Møtereferat

Oppstartsmøte – Detaljreguleringsplan for Fribergjordet og Skedsmo stadion

Dato: 03.07.2020
Rev.: 04.09.2020

Utsnitt fra kommuneplanen med eiendomsgrenser og gnr./bnr. for å vise hvilke eiendommer som blir berørt.

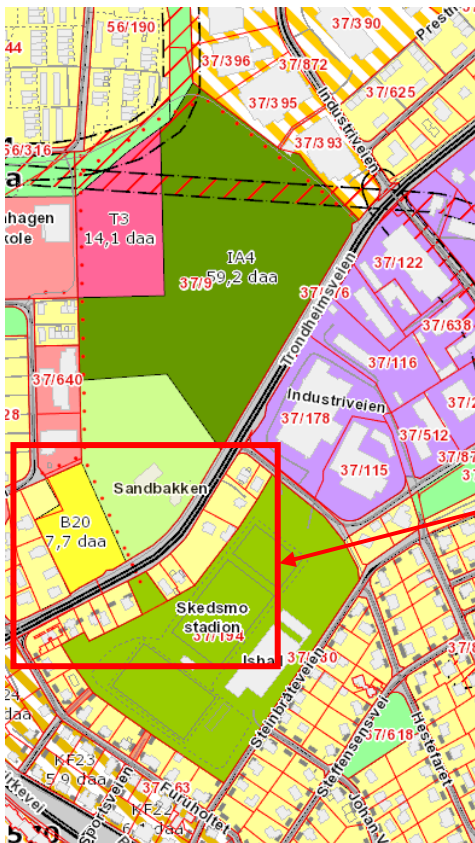
Gjennomføring av planen vil etter alt å dømme forutsette erverv av hele eller deler av 37/9. Dersom Viken ikke tillater adkomst til idrettsanleggets nordre del fra Trondheimsveien, må det vurderes adkomst til idrettsanlegget fra Industriveien 13-17. Det må da ses på erverv av nødvendig areal for adkomst til idrettsanlegget på gnr.37/bnr.393, gnr.37/bnr.395 eller gnr.37/bnr.396.

I planprosessen vil det bli vurdert om det er hensiktsmessig at eiendommene gnr.37/bnr.56, gnr.37/bnr.644, gnr.37/bnr.44, gnr.37/bnr.62, gnr.37/bnr.804 og gnr.37/bnr.805 blir en del av idrettsanlegget. I så fall vil gjennomføring av planen forutsette erverv av også disse eiendommene.

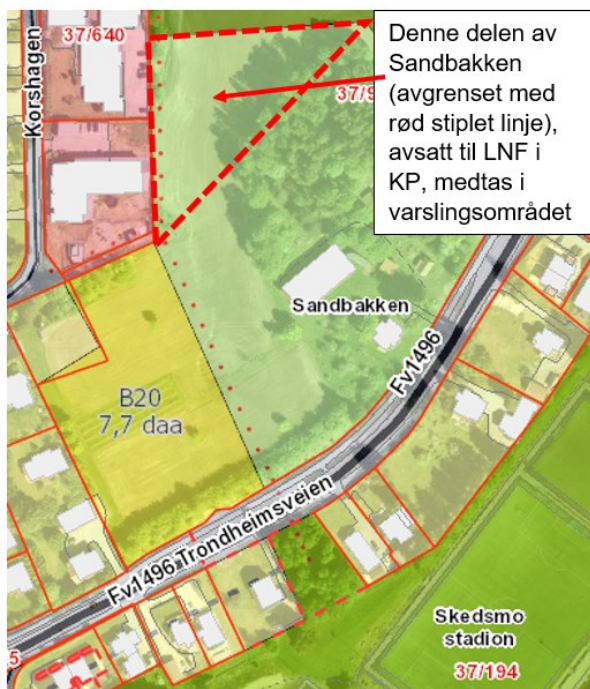
Kommunen mener at også deler av Sandbakken (se kartutsnitt over) skal tas med i varslingsområdet, da det er ønske om å få avklart om dette arealet er mest egnet som idrettsformål eller LNF.
